**Přehledový list připomínek v lokalitě 529 / Sídliště Barrandov**

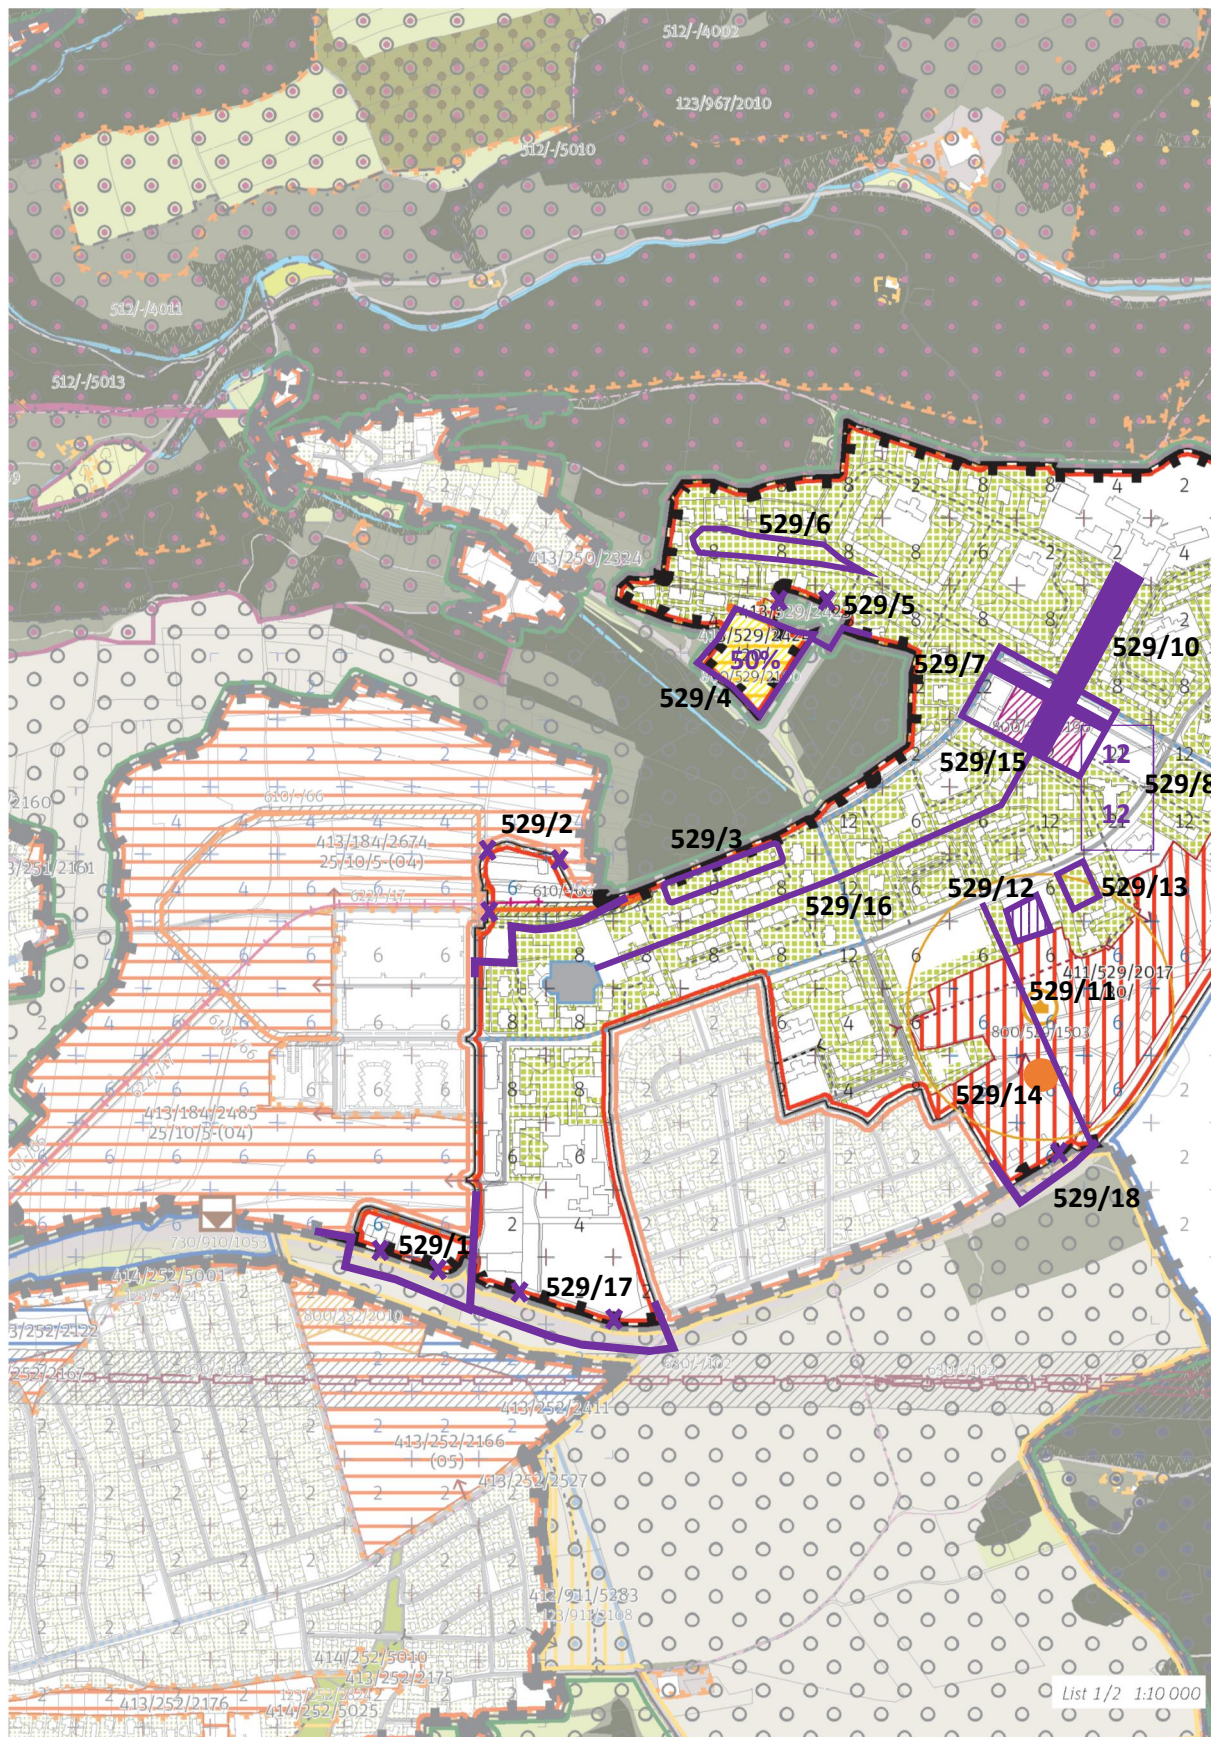
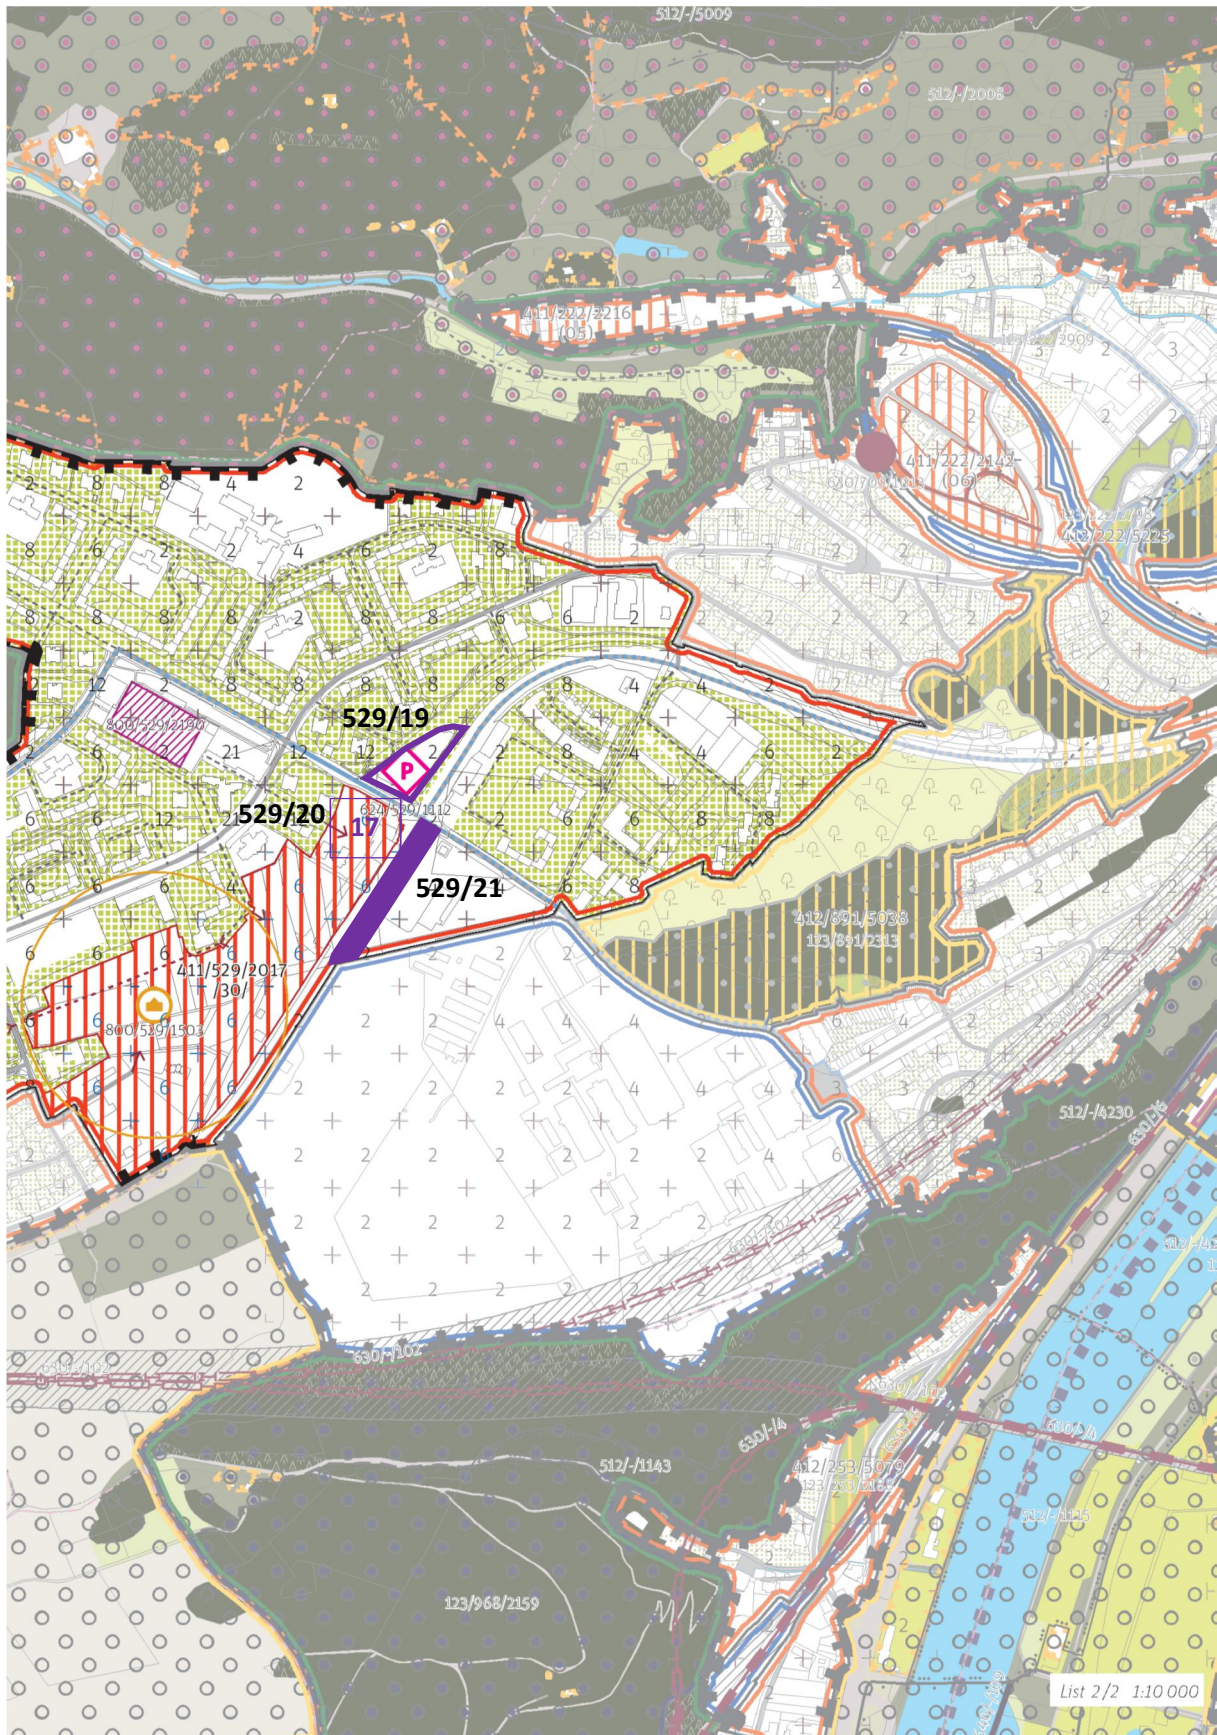
**Blok s benzínkou vč. ul. K Barrandovu přiřčenit k Pražské čtvrti. Blok s benzínkou změnit na transformační plochu s produkčním využitím. Tato připomínka je zásadní.**

**Blok s točnou tramvaje přiřčenit k lokalitě č. 184/Pražská čtvrť. Změnit na transformační plochu s obytným využitím. Tato připomínka je zásadní.**

**Zmenšit park ve volné zástavbě. Tato připomínka je zásadní.**

**Zastavěnost 50 %. Tato připomínka je zásadní.**

**Přiřčenit k této lokalitě. Využití jako parkové sportoviště. Tato připomínka je zásadní.**

**Zmenšit park ve volné zástavbě. Tato připomínka je zásadní.**

**Zvětšit plochu komerční vybavenosti i na stávající parkoviště a obslužné budovy. Tato připomínka je zásadní.**

**Změnit z 21 podlaží na 12 podlaží. Tato připomínka je zásadní.**

**Struktura heterogenní (04). Tato připomínka je zásadní.**

**Zobrazit stávající Chaplinovo náměstí. Tato připomínka je zásadní.**

**529/11****Zakreslit uliční propojení dvou bodů. Tato připomínka je zásadní.**

**529/12****Rozšíření transformační plochy. Tato připomínka je zásadní.**

**529/13****Současnou plochu SP v hranicích dle ÚPn zobrazit plochou jako parkové sportoviště.**

**529/14****Přidat vymezení rekreační vybavenosti bodem. Tato připomínka je zásadní.**

**529/15****Zobrazit stávající Tilleho náměstí. Tato připomínka je zásadní.**

**529/16****Zobrazit stávající pěší páteř Barrandova. Tato připomínka je zásadní.**

**529/17****Posun hranice lokality na jižní hranu ulice K Barrandovu. Tato připomínka je zásadní.**

**529/18****Posun hranice lokality na jižní hranu ulice K Barrandovu. Tato připomínka je zásadní.**

**529/19****Přidat transformační plochu s obytným využitím nebo plochou komerční vybavenosti. Zrušit nelogický pás parku ve volné zástavbě u ulice K Barrandovu. Tato připomínka je zásadní.**

**529/20****Stanovit hladinu věží na 17 podlaží. Tato připomínka je zásadní.**

**529/21****Park podél ulice K Barrandovu. Tato připomínka je zásadní.**

**Vypustit z výkresu 02 rastr Výškové regulace, ponechat jako informativní ukazatel ve Schéma 03. Tato připomínka je zásadní.**

**Zohlednit probíhající změnu a podněty na změny ÚPn v území: P77/2017, P71/2017, Z2767. Tato připomínka je zásadní.**
